MINISTERIO DE ENERGÍA Y MINAS
Resolución Directoral

N° 0087-2024-MINEM/DGAAE

INFORME N° 0257-2024-MINEM/DGAAE-DEAE

Para	:	Juan Orlando Cossio Williams Director General de Asuntos Ambientales de Electricidad
Asunto	:	Informe final de evaluación del Plan de Gestión Ambiental de Bifenilos Policlorados de la Empresa Electro Pangoa S.A.
Referencia	:	Registro N° 3211180 (3212140, 3249602)
Fecha	:	San Borja, 27 de mayo de 2024

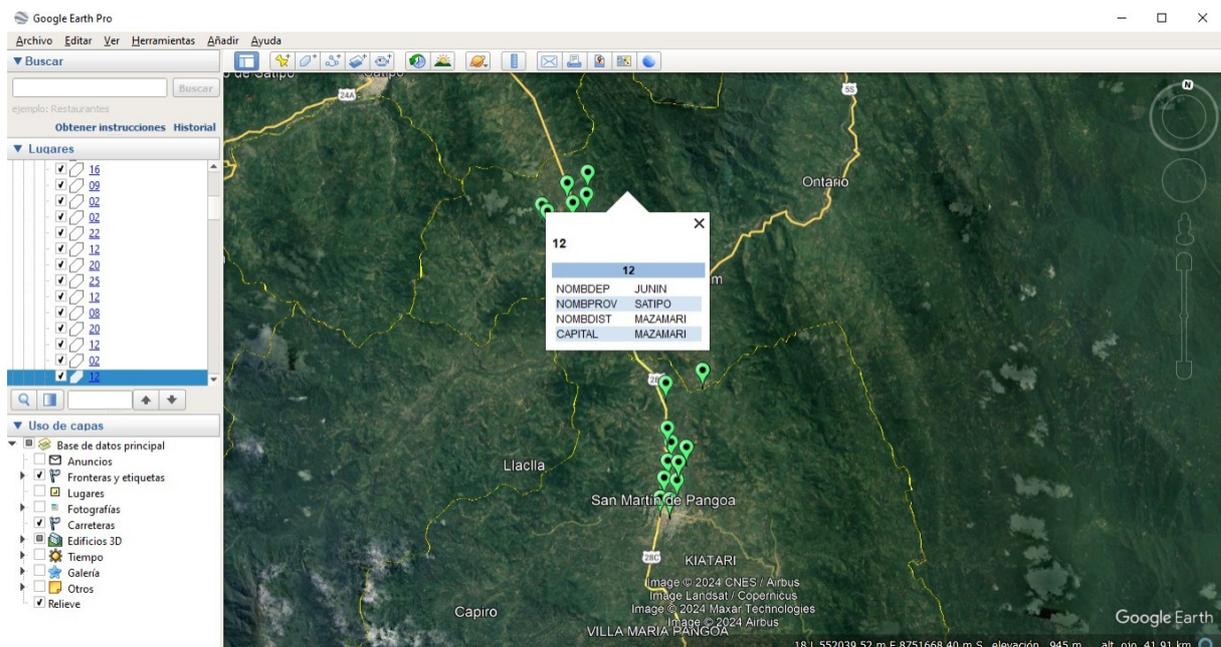
En el ítem 3.3 “*Descripción de instalaciones*” (Registro N° 3211180, Folios 12 y 16), el Titular presentó información referente a la descripción de sus instalaciones. Asimismo, acorde al ítem 3.4.1 “*Almacenes*” precisó que: “*este almacén no se tiene equipos con PCB ni aceite dieléctrico almacenado*” (subrayado agregado) (Folio 15). No obstante, no presentó los planos y mapas, debiéndose considerar las coordenadas UTM, Datum WGS-84, de sus instalaciones, acorde a lo indicado en el ítem 3.3 “*Descripción de instalaciones*” de la Guía para elaboración del PGAPCB. Asimismo, no precisó la descripción ni ubicación de la instalación donde se encuentran los cuatro (4) transformadores en “*Reserva*” (Folio 15). Asimismo, en el ítem 3.4.2 “*Talleres*” (Folio 16), no señaló si cuenta actualmente con la contratación de servicios de mantenimiento de empresas especializadas en el manejo del PCB.

Al respecto, el Titular debe: i) presentar la ubicación mediante coordenadas UTM, Datum WGS-84, de las instalaciones que se encuentran relacionadas con la actividad de distribución eléctrica, para lo cual se sugiere usar el siguiente cuadro:

Asimismo, presentar los planos y/o mapas de ubicación de las instalaciones, los cuales deben estar georreferenciados (donde aplique) a una escala que permita su evaluación y debidamente suscrito por el profesional colegiado y habilitado responsable de su elaboración; ii) presentar la descripción y ubicación de las instalaciones donde se encuentran los cuatro (4) transformadores en “Reserva”, acorde a numeral i); y iii) precisar si cuenta actualmente con la contratación de servicios de mantenimiento de empresas especializadas en el manejo del PCB.

Respecto al numeral i), presentó la ubicación mediante coordenadas UTM, Datum WGS-84, de las instalaciones “Concesión Central”, “1era Ampliación de Concesión – Sector Arcos” y “Sector El Bosque”, instalaciones que se encuentran relacionadas con la actividad de distribución eléctrica (Folios 4 y 5). Asimismo, adjuntó la imagen (Folio 5) de un plano así como un link⁷ para descargar dicha imagen (página 1 del ARCHIVO_7126853.PDF).

Es importante señalar que de la revisión por google Earth, las coordenadas se localizan en dos (2) distritos: Pangoa y Mazamari, a pesar que el presente PGAPCB declara abarcar a la concesión del distrito de Pangoa.

Respecto al numeral ii), presentó la descripción⁸ del “Almacén de materiales peligrosos” y ubicación mediante coordenadas UTM (WGS84) (folio 6):
